监理工作联系单

工程名称：森源禹州梨园沟 120MWp 光伏发电项目 编号：CZZHJL-YZHS-004

主题：关于支架安装质量事宜：

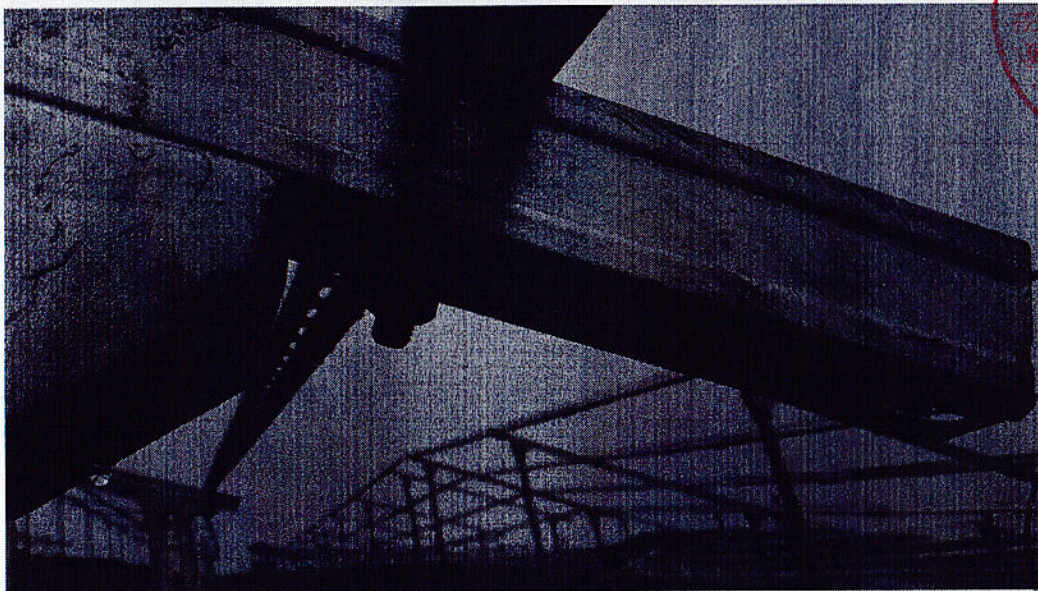
标准有疑
(A). 接头处下
弯

斜梁进
出不一

斜梁
进出不一
